RAPPORT D'ENQUÊTE ET D'AUDIENCE PUBLIQUE

PROLONGEMENT DE L'AUTOROUTE 73 VERS STONEHAM

BUREAU D'AUDIENCES PUBLIQUES SUR L'ENVIRONNEMENT

OPTION A4 MODIFIÉE (PROMOTEUR-1988)
(Extrait de la carte fédérale 21 L/14, 1:50 000)

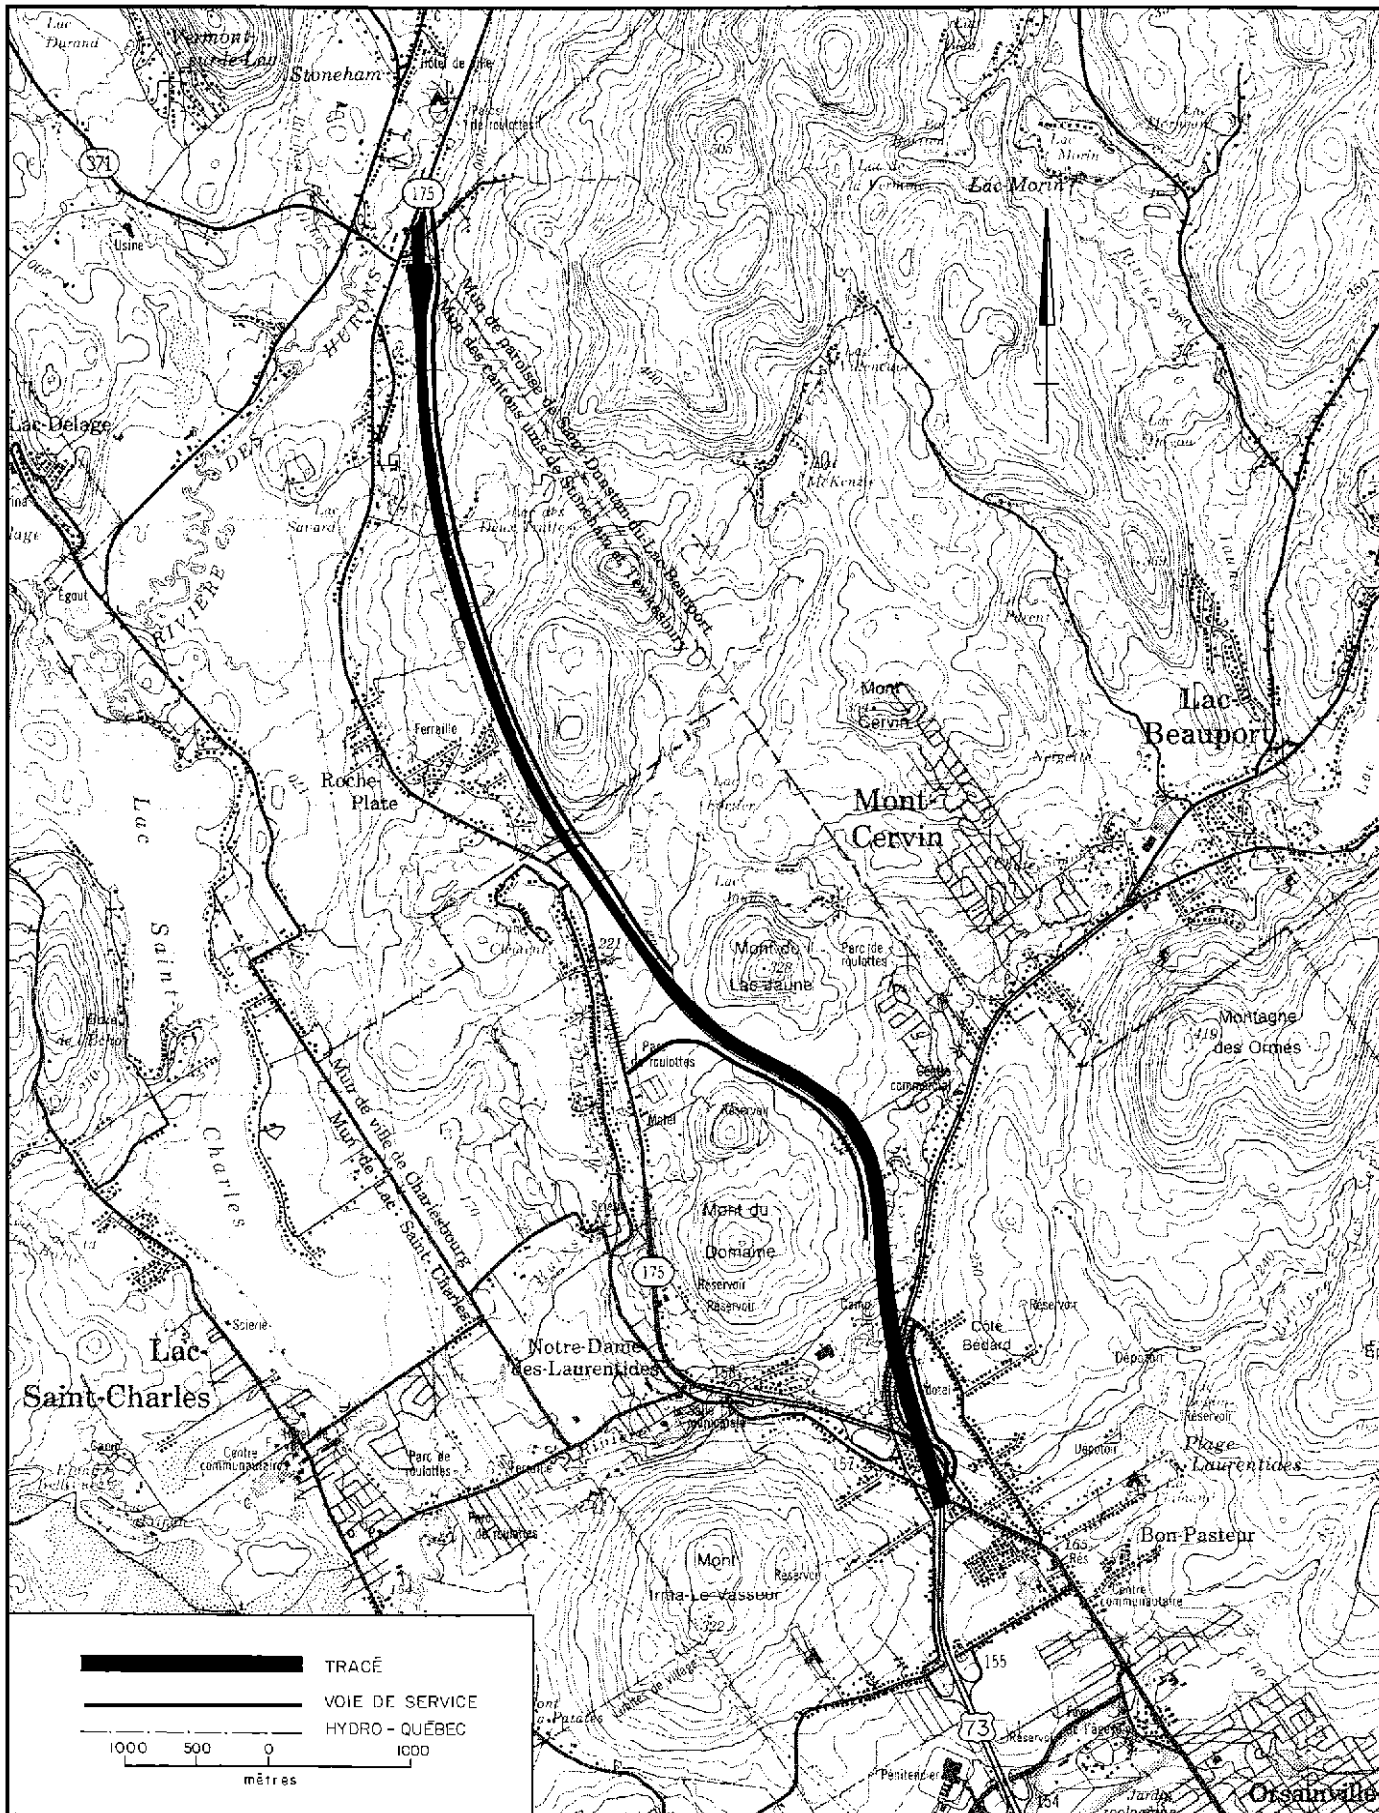
Le tracé à l'est du mont du Domaine (figure 4.8) a été l'objet d'interrogations et d'appuis lors des audiences publiques. A la demande de la Commission, le M.T.Q. a préparé un "rapport complémentaire", que nous avons reçu le 13 septembre (annexe 1). Il s'agit de la réévaluation de l'option de 1979.

En examinant la figure 4.8, on voit que ce tracé possède une certaine logique géographique. En effet, au début de la dernière courbe de l'autoroute 73, le tracé continue tout droit dans l'alignement de la route qui mène à Lac-Beauport, traverse la rivière Jaune, contourne le mont du Domaine à l'est, passe entre le mont du réservoir et celui du lac Jaune, en pleine forêt, et rejoint le ruisseau Dugas, assez au nord de Place Juan pour que cet ensemble domiciliaire ne soit pas dérangé. Ce tracé, comme les autres, se terminerait au boulevard Talbot, un peu au-delà de la route 371 menant à Stoneham.

Le début de ce tracé passe en territoire fortement habité. Il traverse ensuite une zone forestière inhabitée sur plus de 2 kilomètres avant d'arriver à la hauteur du lac Clément où il rejoint l'axe de l'option 1B.

Dans son rapport complémentaire, le M.T.Q. compare cette option à l'option 1B. Le tracé de l'option A-4 modifiée affecte 68 bâtiments par rapport à 25 dans l'option 1B, dont 33 sont situés dans l'emprise par rapport à 14 dans l'autre cas. Il passe très près du camp de vacances de Notre-Dame-des-Bois; il implique la démolition de la structure existante à la hauteur de l'avenue Notre-Dame et son remplacement par deux autres structures afin de passer au-dessus de cette dernière; il comprend une modification de l'échangeur existant à l'embranchement du lac Beauport; il est plus long de 2 kilomètres; il coûterait quelque 8 millions \$ de plus; il comporte la construction d'un pont sur la rivière Jaune et le détournement d'une section de cette rivière. De plus, l'étagement des infrastructures au début de cette option surchargerait le paysage.

PROPOSITION DE LA COMMISSION — PARTIE NORD

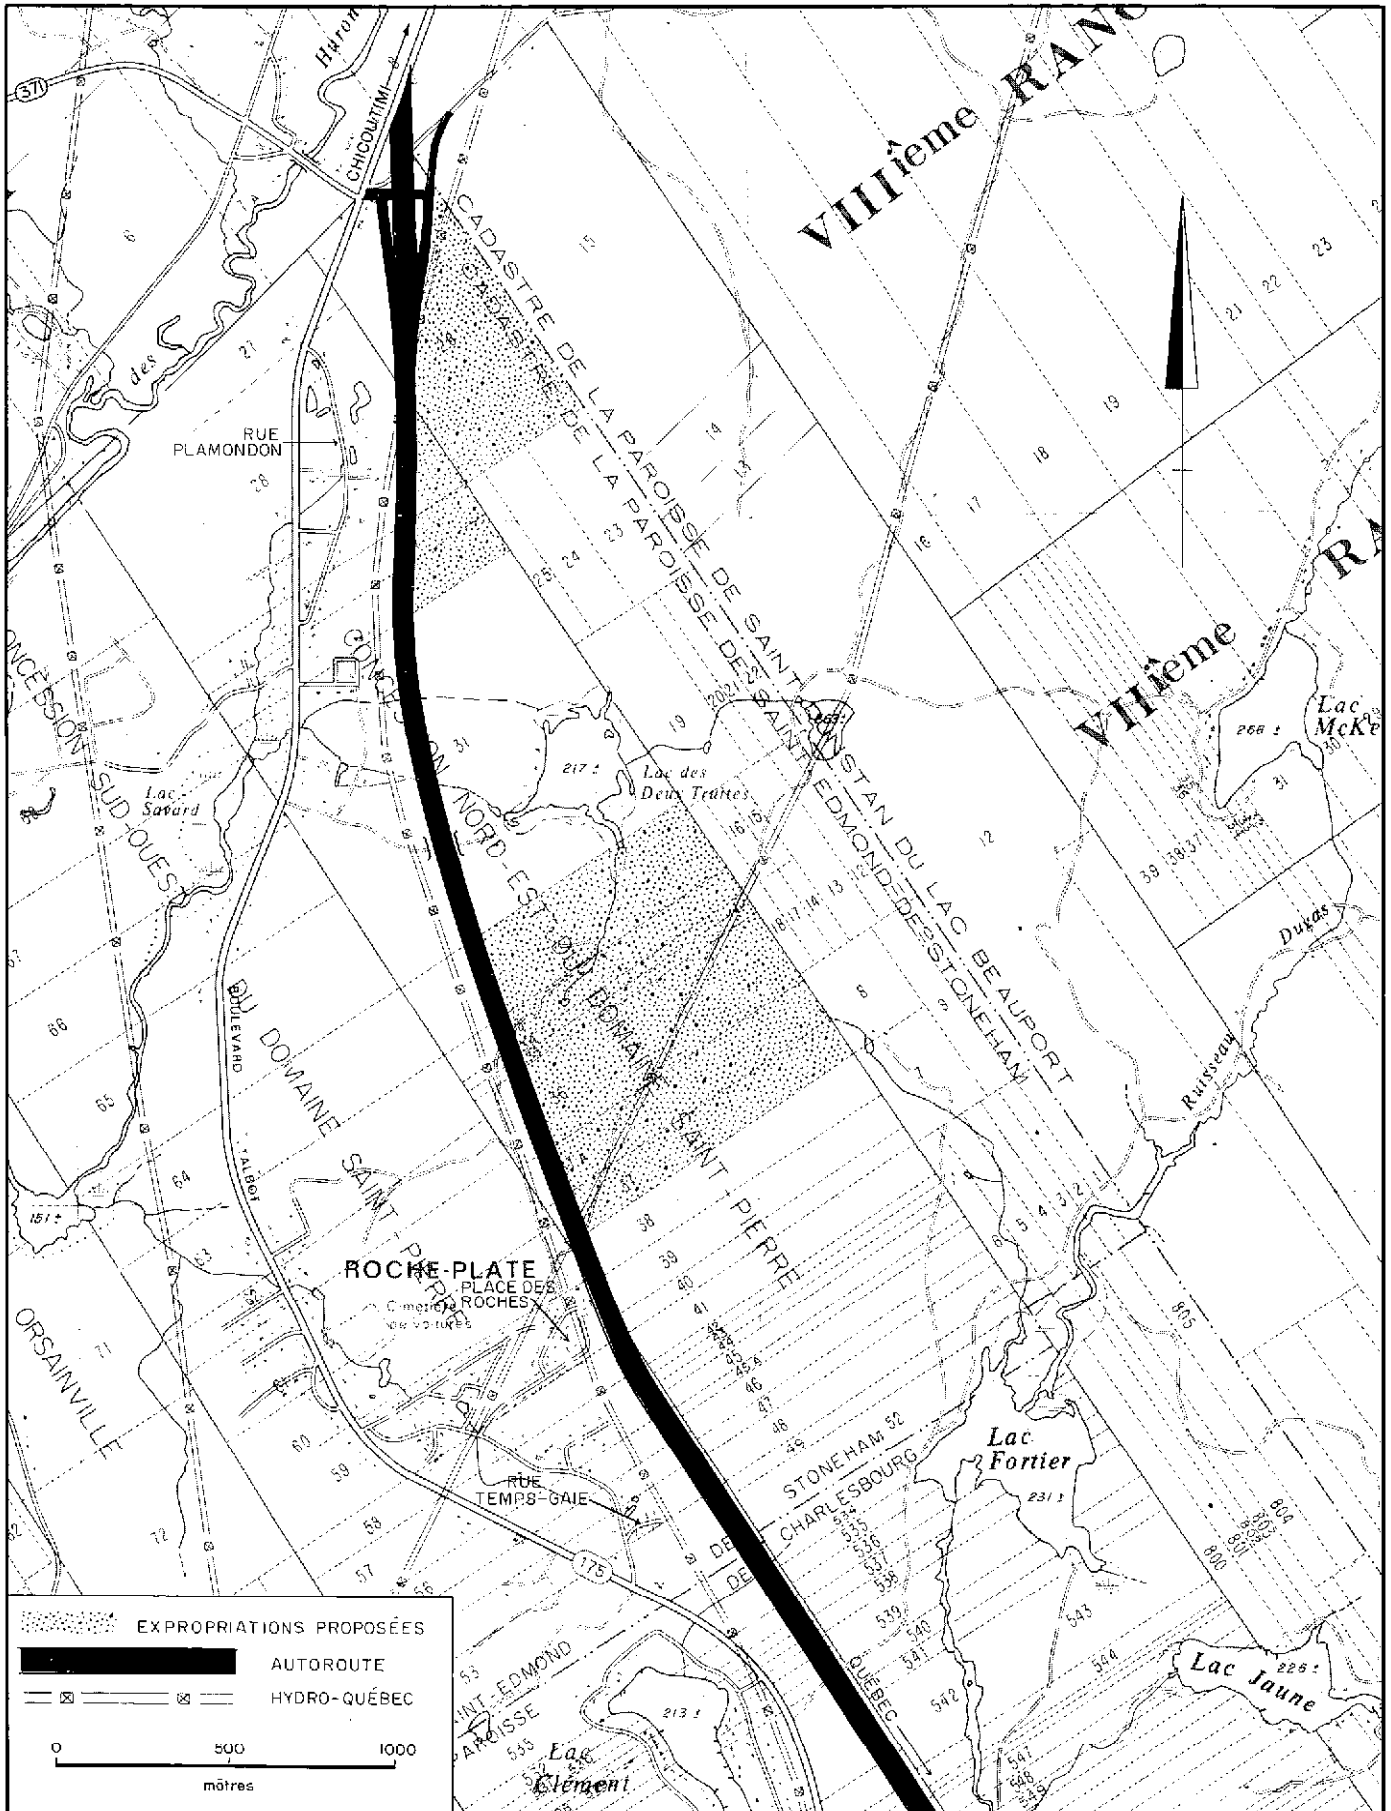
Il semble également à la Commission que l'impact de la voie de service sur le domaine du lac des Deux-Truites, d'une superficie de 25 hectares ne doit pas être négligé. En effet, en raison de son cadre naturel, qui a été préservé, et du caractère patrimonial qu'il représente pour les quelque 150 personnes qui utilisent ce territoire, une attention particulière doit être accordée à ce domaine (figure 5.1).

PROPOSITION DE LA COMMISSION — PARTIE SUD

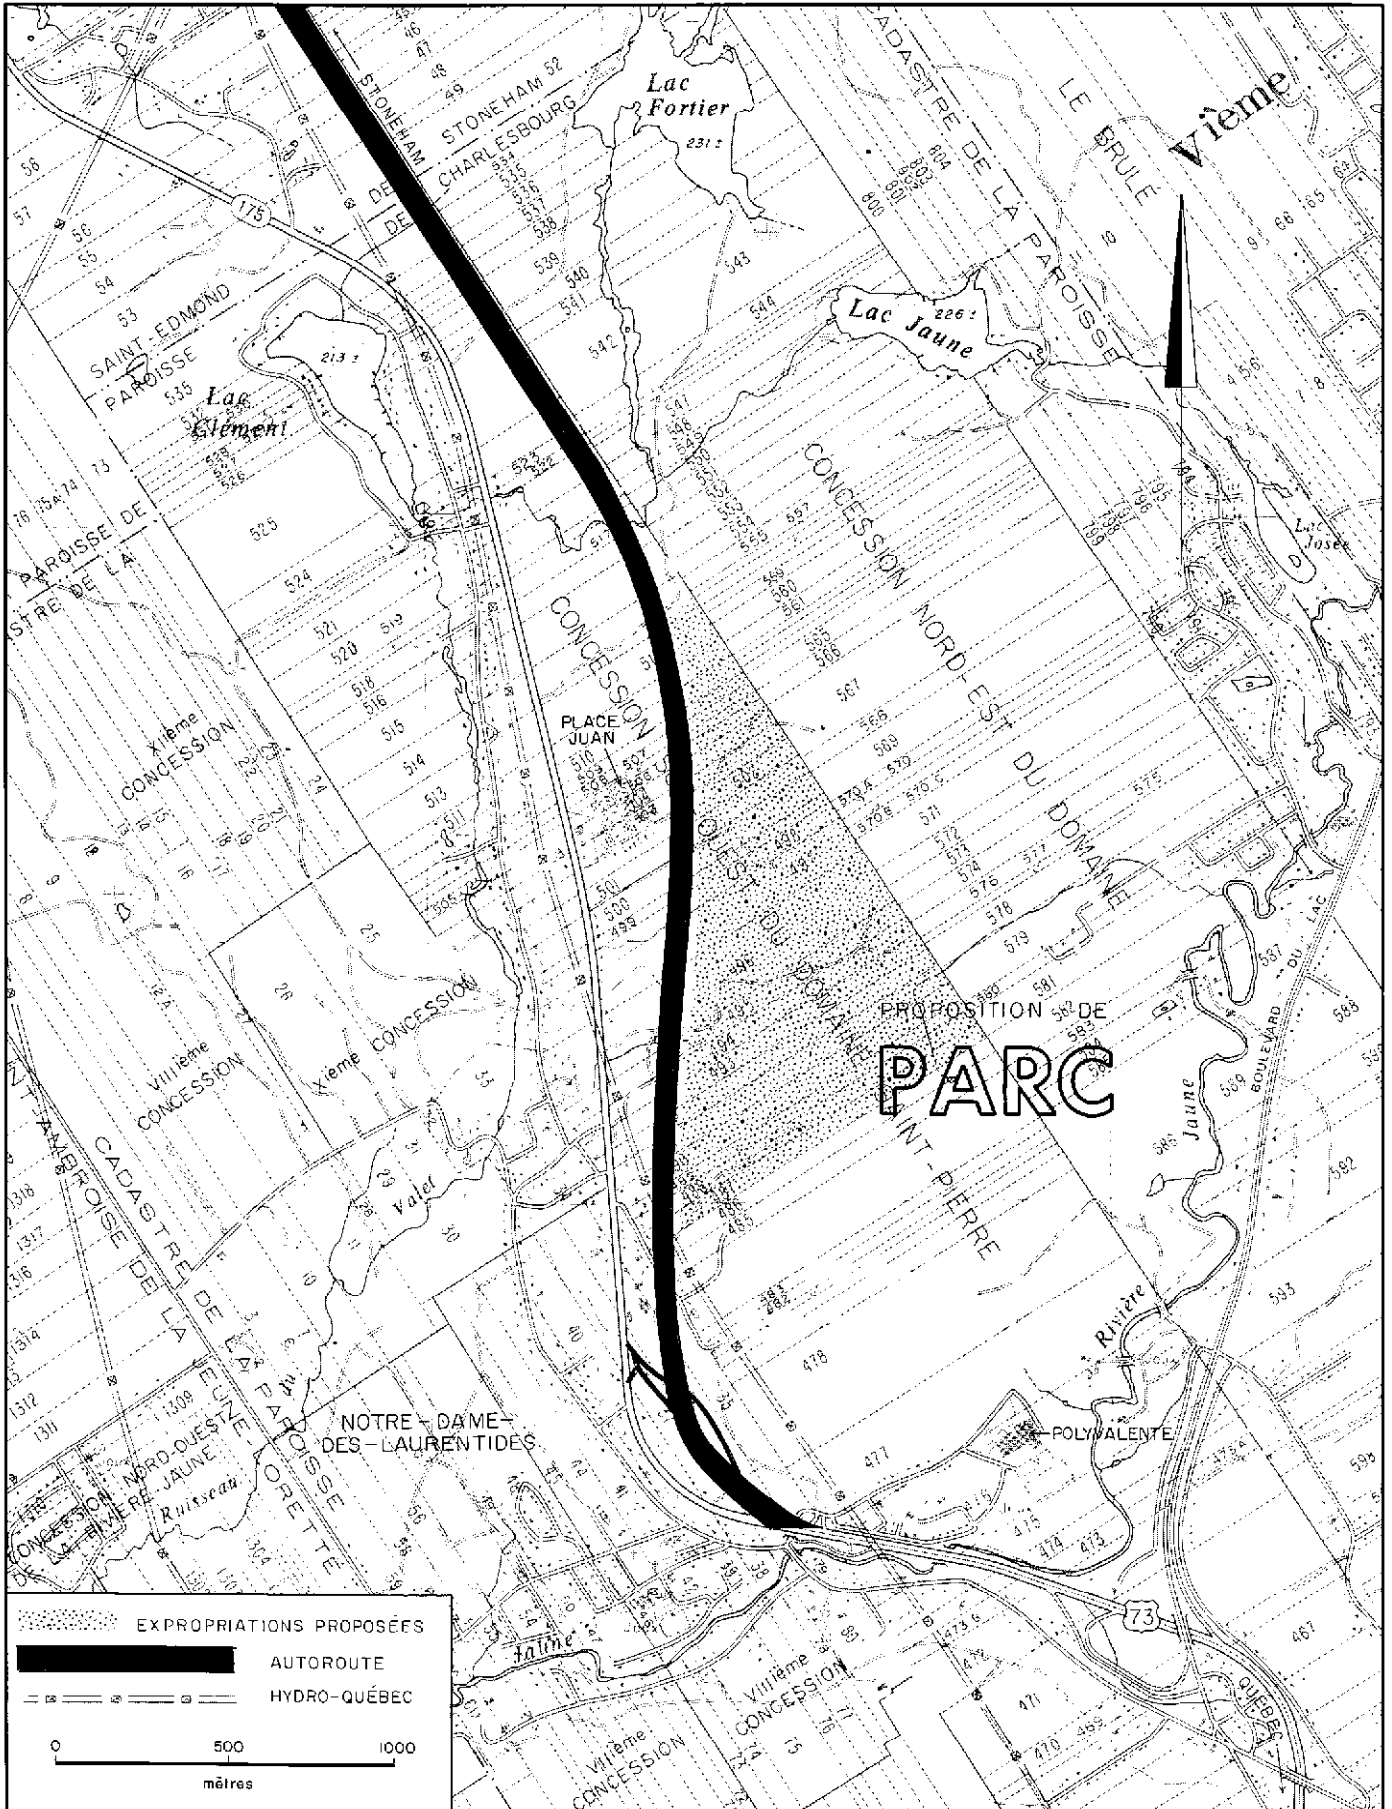
Les terres expropriées pourraient être à l'origine de la mise en place de parcs ou de secteurs voués à la récréation ou à la conservation. Notamment, la création d'un parc dans la partie sud du territoire (figure 5.2) serait particulièrement intéressante. En effet, cette initiative qui, par ailleurs, pour être plus attrayante demanderait l'achat de terres supplémentaires, permettrait de conserver l'intégrité du massif boisé et donnerait à de nombreux citoyens la jouissance d'un espace vert protégé.

**DÉTAIL DE LA PROPOSITION DE LA COMMISSION AU LAC DES DEUX-TRUITES:
DÉPLACEMENT DE L'EMPRISE VERS L'OUEST**
(Extrait de la carte 21 L 14-020-1806 du M.T.Q.)

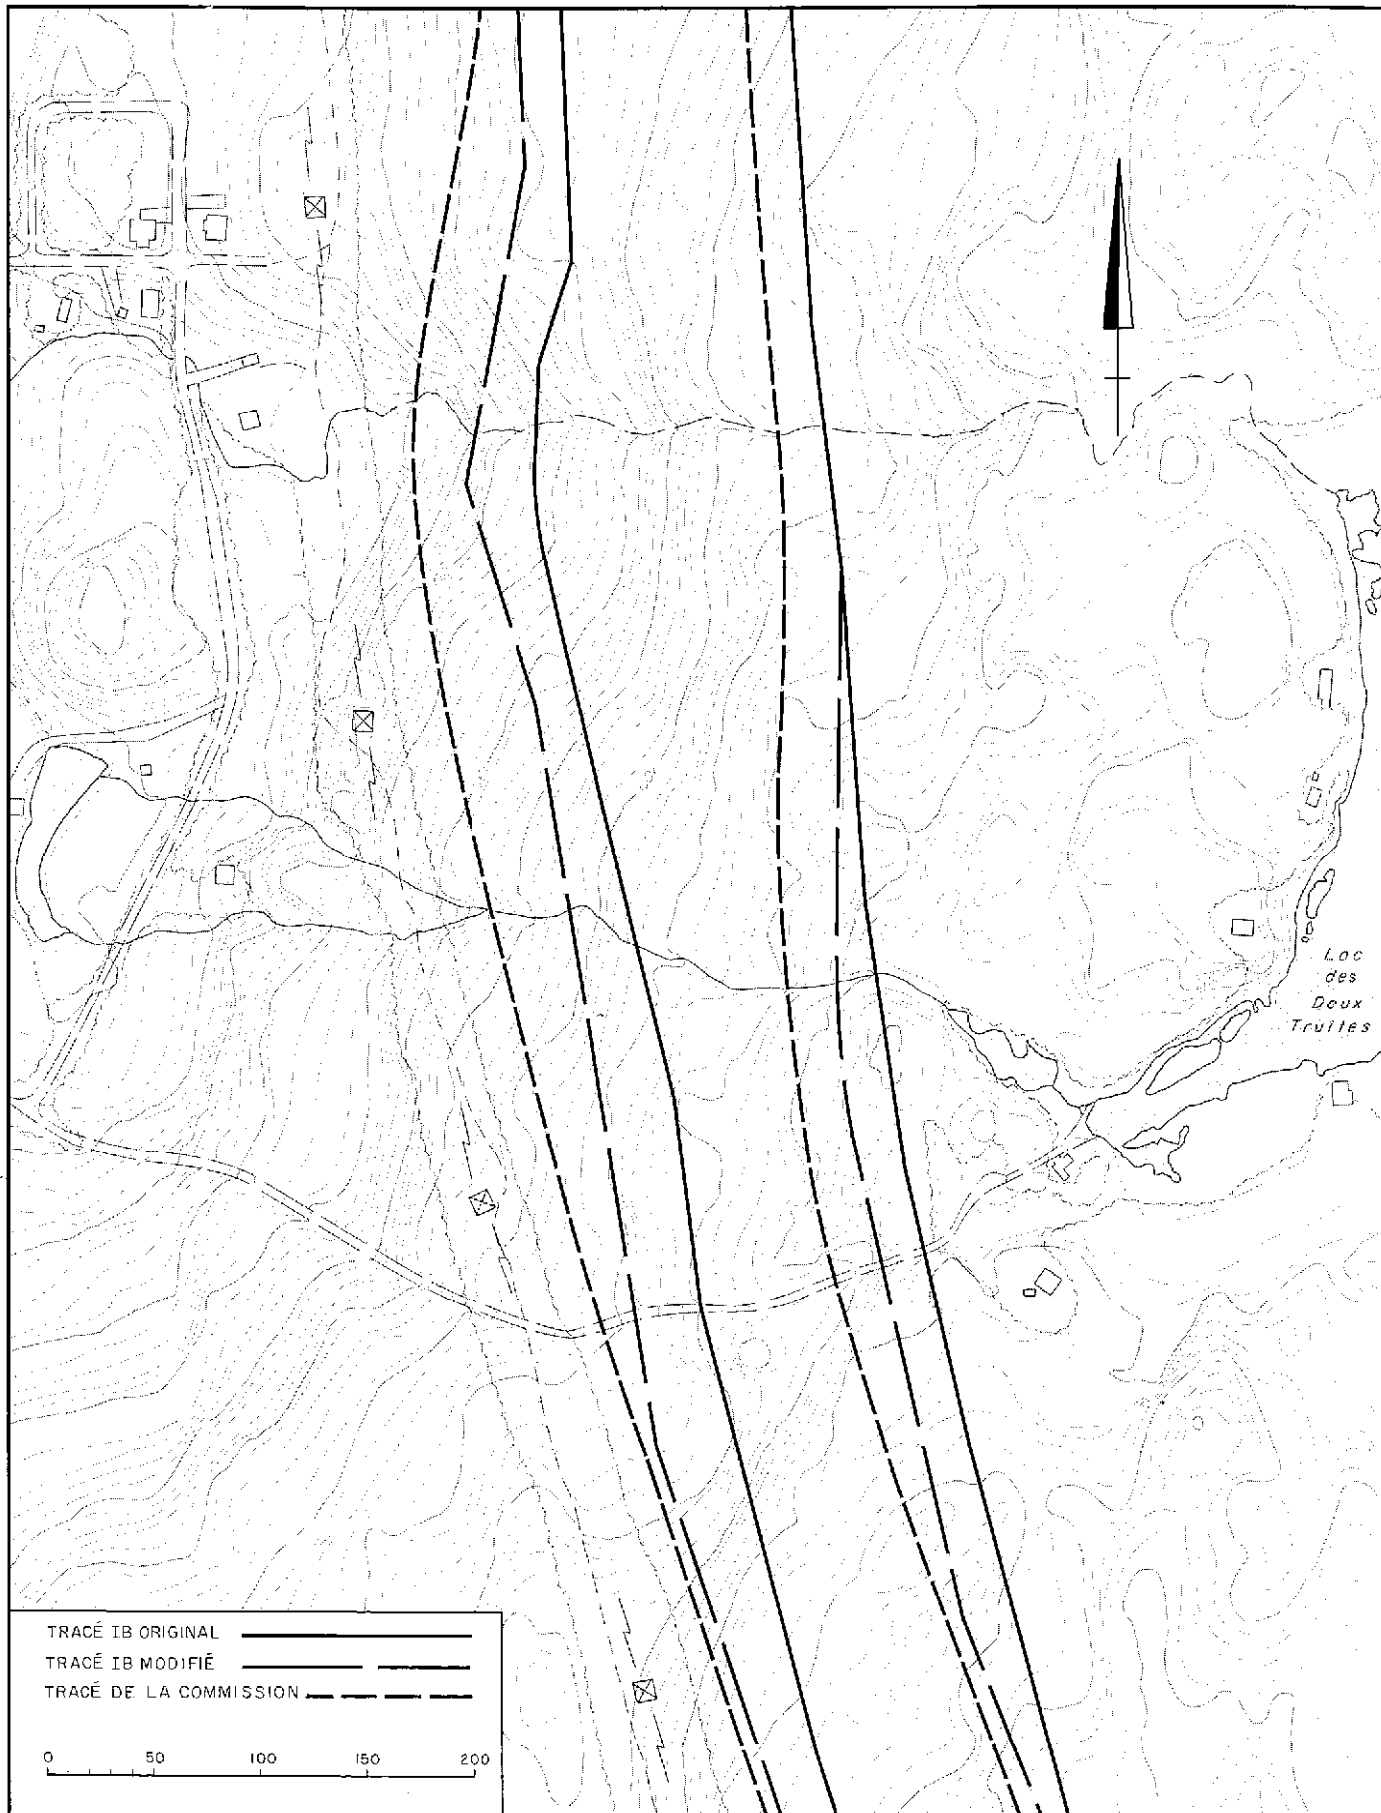
Lors des audiences, ainsi que dans leur mémoire, les membres du Club Ludger-Bastien ont insisté sur la question de l'impact sonore. Comme nous l'avons vu dans la section précédente, la Commission s'oppose à la construction de la voie de service, mais maintient un accès au lac des Deux-Truites. Dans ce contexte, l'emprise totale de l'autoroute serait réduite de 20 mètres environ. Également, tel que suggéré par le M.T.Q. dans son document du 22 juillet 1988, le tracé pourrait être déplacé d'au moins une vingtaine de mètres vers l'ouest (figure 5.3). De plus, la suggestion du Club Ludger-Bastien d'abaisser le niveau de la chaussée ouest devrait être retenue de façon à ce que la topographie du terrain fasse écran aux bruits routiers. En ce qui concerne l'érection d'une butte de protection, voici l'opinion de M. Mignerou:

Étant donné la crête de séparation des eaux entre la vallée (et la rivière des Hurons) et la cuvette du lac des Deux-Truites qui constitue un écran acoustique naturel, ainsi que la végétation assez dense que représente le boisé entre le premier chalet et l'emprise électrique, il ne semble pas approprié de construire une butte écran supplémentaire qui élargirait l'emprise et, de toute façon, prendrait de nombreuses années avant d'être intégrée à l'ensemble des éléments naturels.
